Änderungen laut Bescheid vom 25.09.2025

Vernetzung und Klimaanpassung der historischen Stadtmauerpromenade Zerbst/Anh.

Teilmaßnahme M1 Amtshof

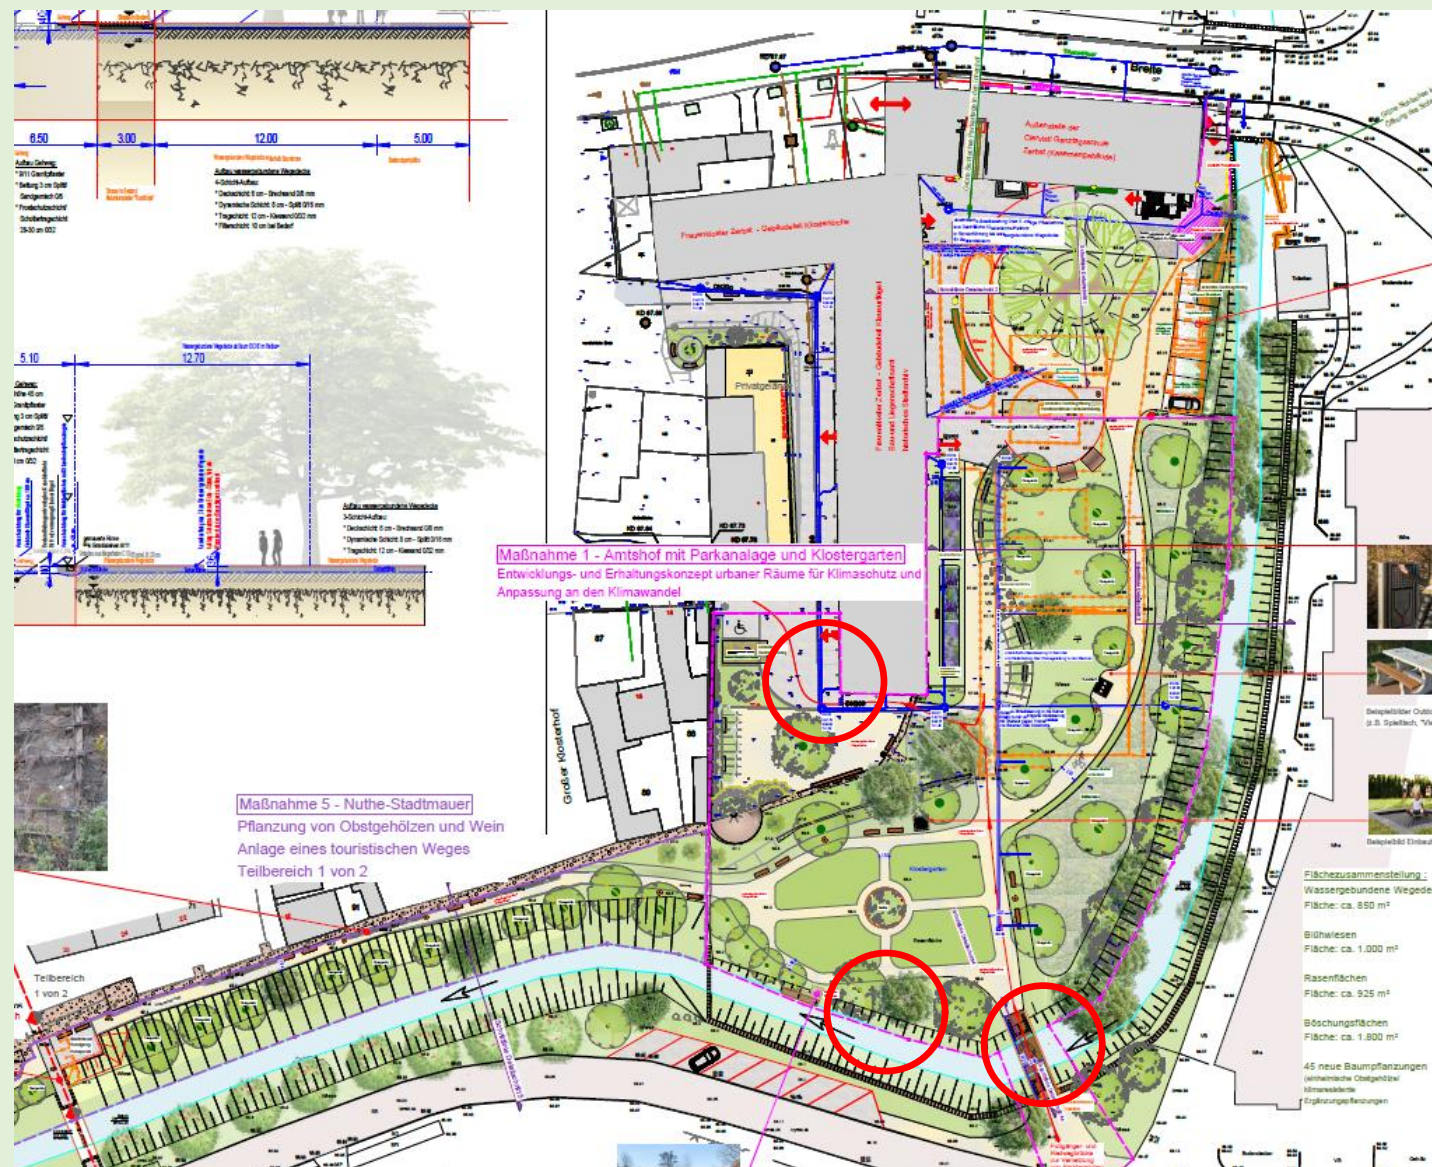
Änderungen laut Bescheid

- Überdachung
- Unterstand
- Begrünung Pergolen
- Kostensteigerung
- Fußgängerbrücke
- Entfall Beleuchtung

Eigenfinanzierung

- Beleuchtung

Teilmaßnahme M5 Puschkinpromenade

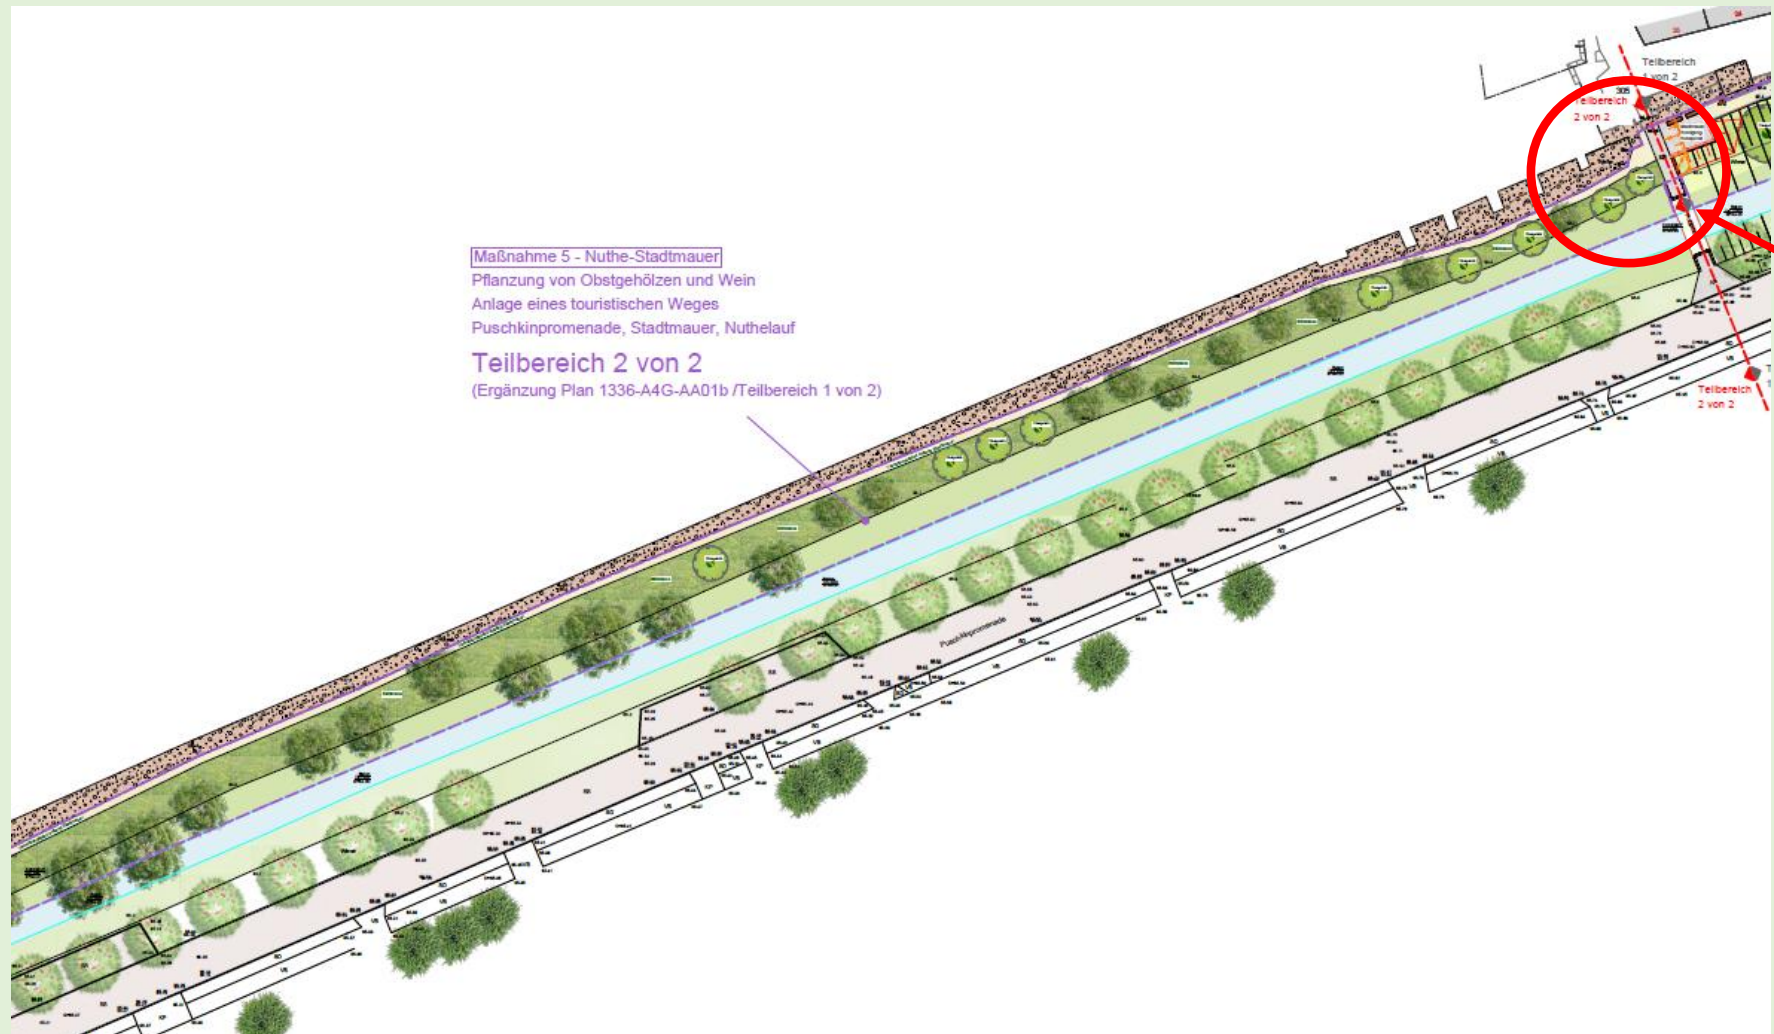
Erstellung einer
zweiten
Plattform

Teilmaßnahme M2
Walther-Rathenau-Platz

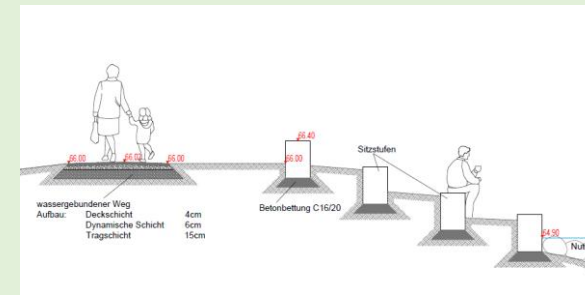
Änderungen laut Bescheid

- Entfall der Ausstattungselemente
- Entfall Springbrunnenanlage
- Trinkbrunnen

Eigenfinanzierung

- Ausstattungselemente
- Springbrunnenanlage
